Sitzung der Friedhofskommission

**am 21.10.2025, 16.30 Uhr
auf dem neuen Friedhof**

1.) Rampe zur Toilettenanlage

FRIEDHOF PEGNITZ WINTERLEITE
barrierefreie Rampe zu den
Toiletten
Gestaltungsvorschlag
M 1:100 25.11.2024

FRIEDHOF PEGNITZ WINTERLEITE
barrierefreie Rampe zu den
Toiletten
Gestaltungsvorschlag
M 1:100 25.11.2024

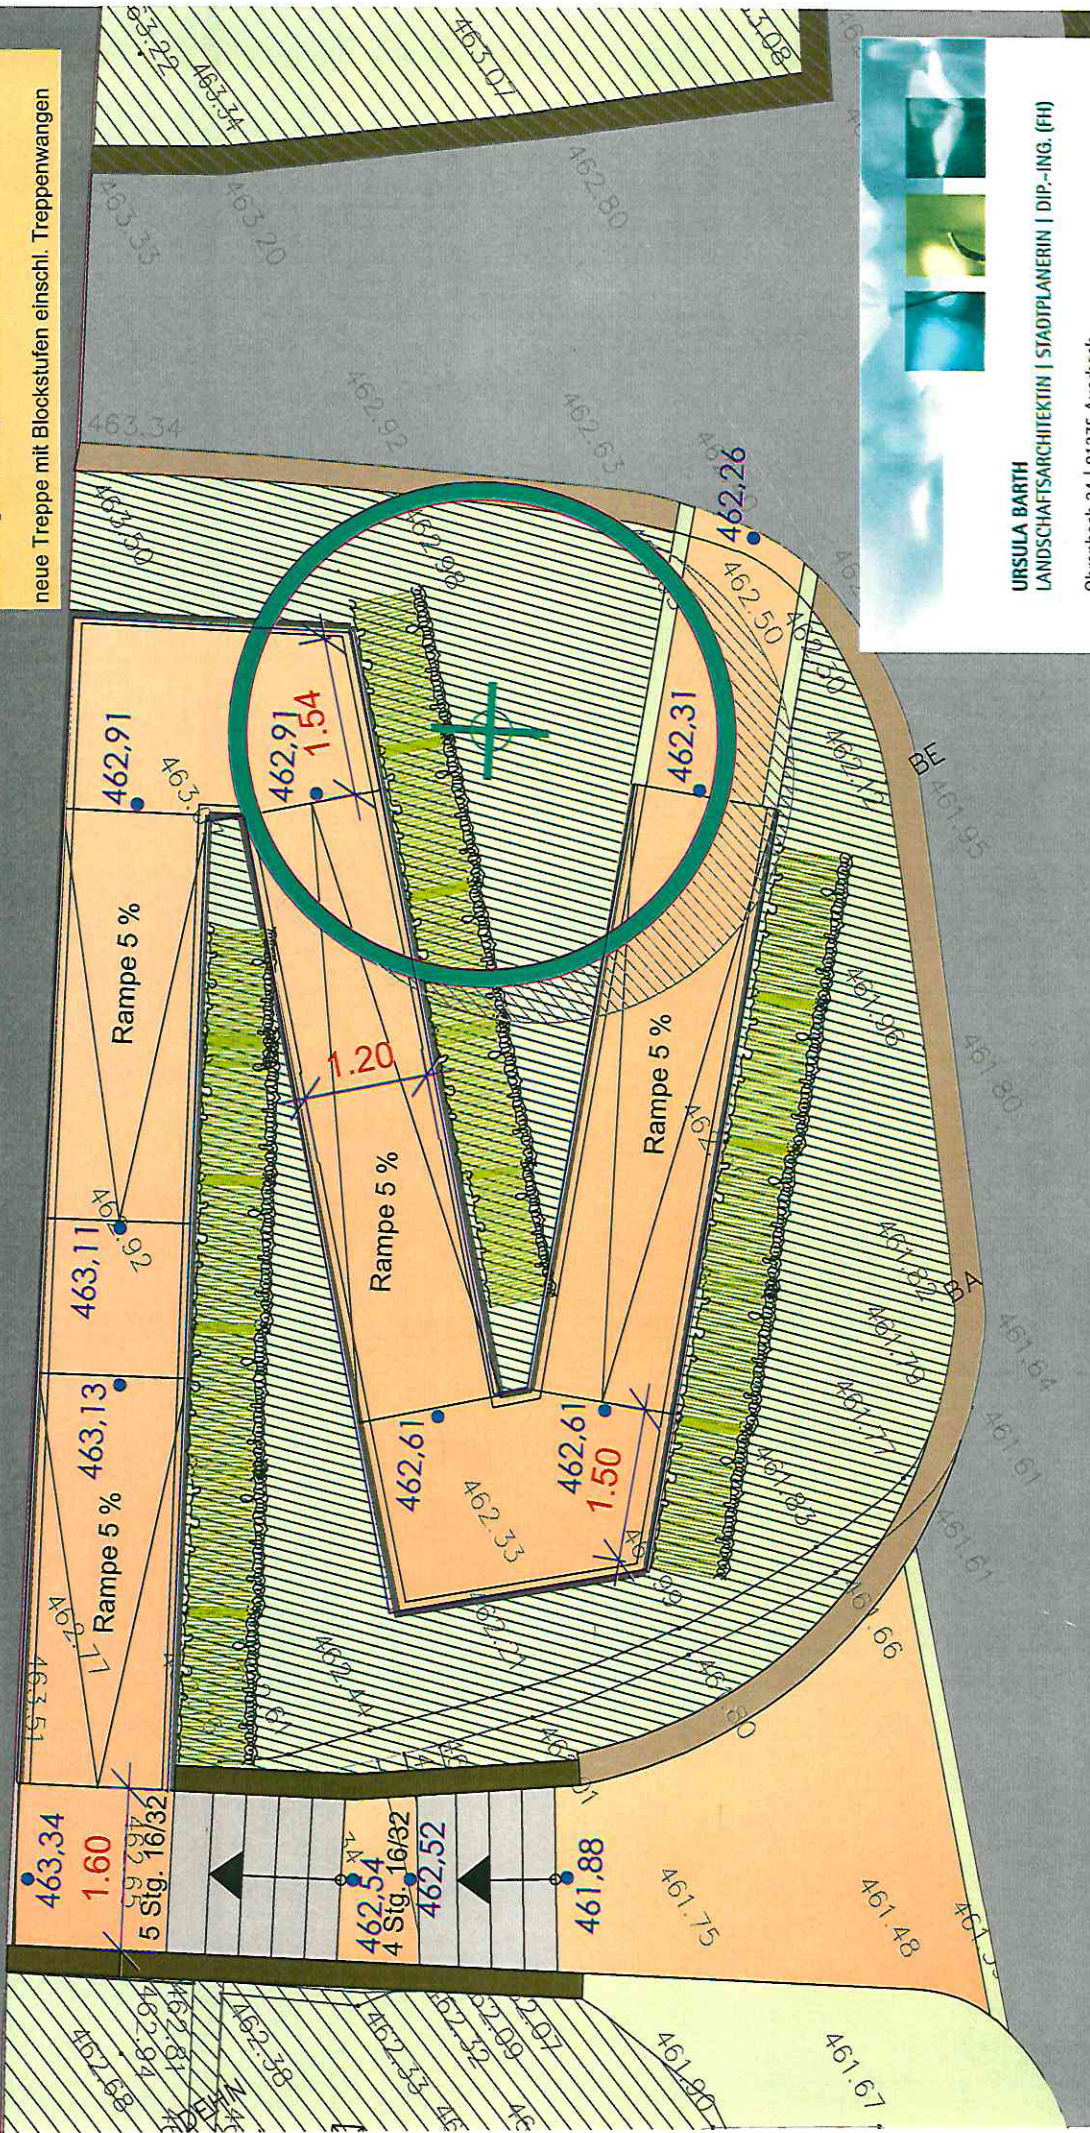
- 1.) Rampenführung entlang des Gebäudes
=> nach Auskunft von Frau Barth wird hier die Barrierefreiheit nicht erreicht, weil die Steigung zu groß ist
- 2.) keine Rampe, sondern ein „Lift“
=> preislich teuer, wartungsaufwändig und nur mit großen Erdarbeiten möglich
- 3.) Toilettenhaus hinter die Kapelle stellen
=> Steigung zu groß – müsste auch aufwändig barrierefrei gemacht werden
Beeinträchtigt den Betriebshof
Anschlüsse müssten gelegt werden
In direkter Nähe zur Anlieferung der Verstorbenen
Mit Kosten in Höhe von ca. 100.000 € ohne alle Erdarbeiten sehr teuer
- 4.) grundsätzlich auf ein Toilettenhaus ausweichen
=> barrierefreier Standort wäre nur direkt am Friedhofseingang
Wird möglicherweise dann als öffentliche Toilette genutzt.
Keine Anschlüsse vorhanden
Hohe Anschaffungskosten

Nach ausführlicher Diskussion sieht die Friedhofskommission den Vorschlag von Frau Barth als die einzig realisierbare Möglichkeit.
